# 改善箇所説明図

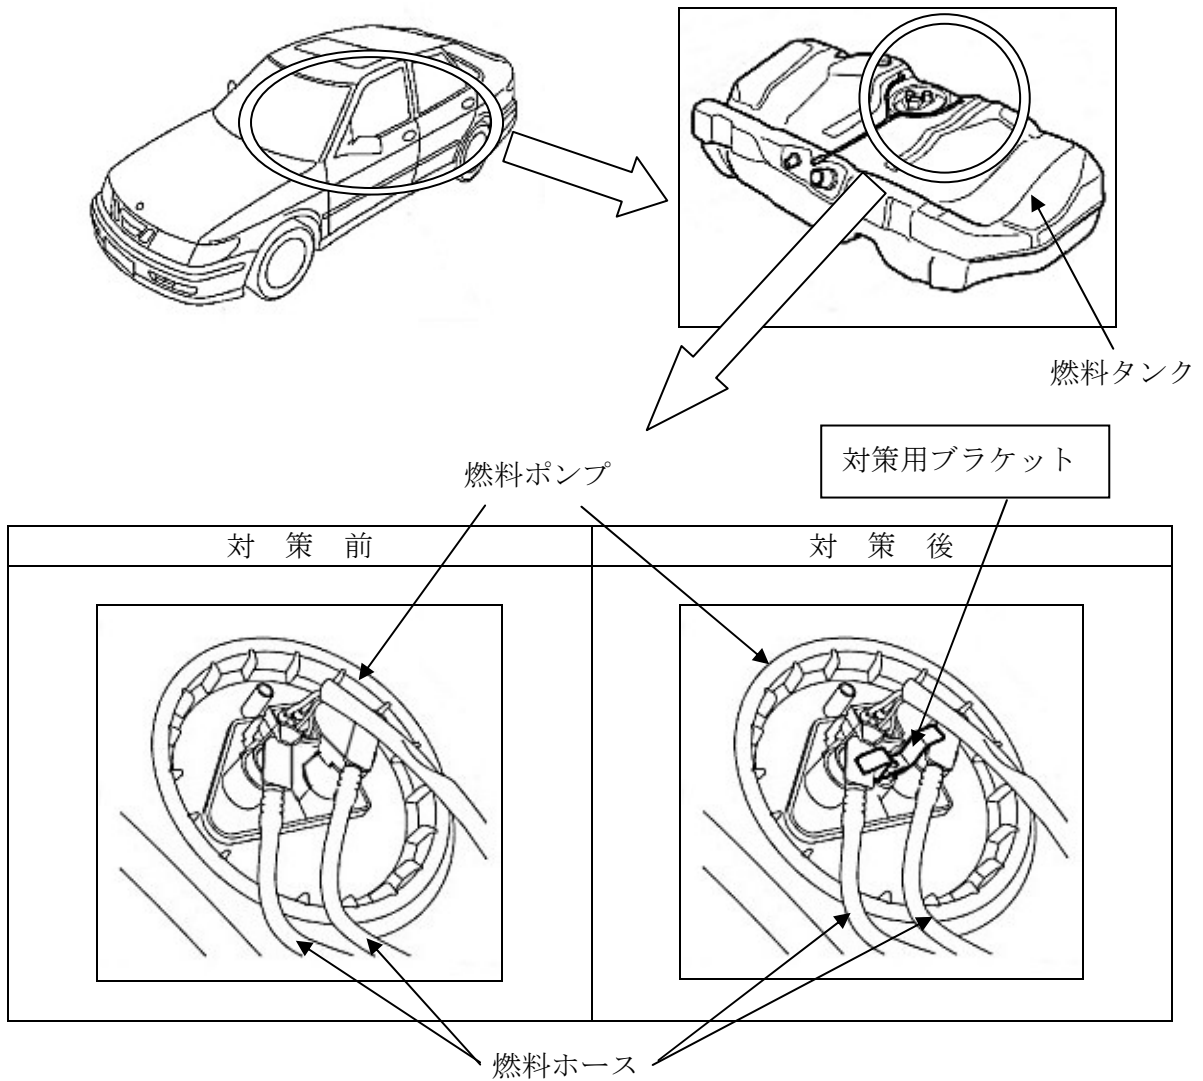
燃料ホースと燃料ポンプの組付けが不適切なものがあり、燃料ホース取付け部に応力がかかるものがある。そのため、そのままの状態で使用を続けると、最悪の場合、車両の振動等により当該取付け部が折損し、燃料が漏れるおそれがある。

全車両、対策用ブラケットを取り付ける。

識別方法：左ストラットタワーに赤色ペイントを塗布
